工程指示 / 要求簡箋(E.I.)

工程指示編號：EI / 3037 / 21

工程名稱：亞皆老街中電

工程項目：趟門 大貨 (鋁料) (門玉) (T1, T2, T3) (標準層: 1-21/F)

數量: 18	材料: 詳見圖面表	表面處理: UCT806812XL-3	美特鋁質有限公司 MIDI Aluminium Fabricator Ltd.	工程名稱: 亞答街 / 趟門玉 (2趟)
製圖: Ivan	日期: 2021.01.26	校核: -	圖名: W1/T2組裝圖	圖號: W1/T2C
		修改: -		
		Rev: -

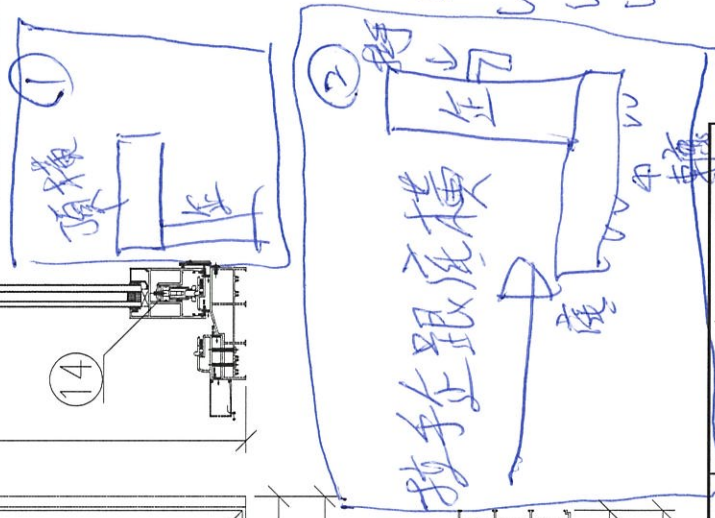
J 版: 所有 W1/T1,2&3 A,B&C 門玉請不要全組裝好, 請組 L 型, 拉手企跟底橫組

I 版: 已修改 W1/ T3A/B/C 趟門拉手高度

G/H 版: 已修改防撞膠粒的孔位

F 版: T3 趟門玉高度縮短 3mm, 另提供 T3 門玉開料單

按現場實際安裝覆數, 所有門玉高度縮減 3mm, 現已修改 T3 加工圖, T1,T2 稍後提供
優先出 T3C 右門一隻送地盤更換

C 版本: 兩趟趟門, 坐近室內門玉, 室內不需要裝防撞塊, 此版修改加工圖
